Spécifications des méthodes et des appareils de mesure des perturbations radioélectriques et de l'immunité aux perturbations radioélectriques –  
Partie 1-3: Appareils de mesure des perturbations radioélectriques et de l'immunité aux perturbations radioélectriques – Matériels auxiliaires – Puissance perturbatrice

CORRIGENDUM 1

**Figure B.8 – Montage de mesure du facteur de découplage  $DF$**

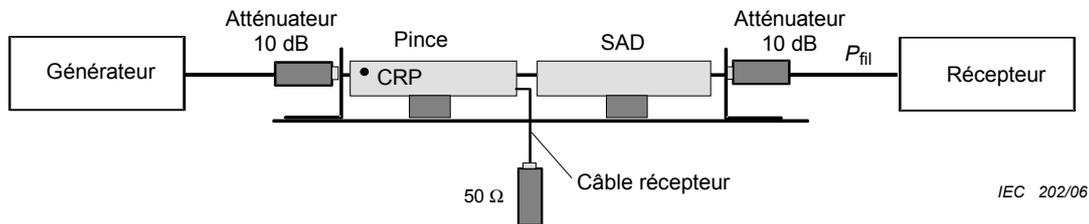
Remplacer la figure existante par ce qui suit:

Figure B.8a – Mesure de référence

Figure B.8b – Mesure avec la pince absorbante et le SAD placés dans le gabarit
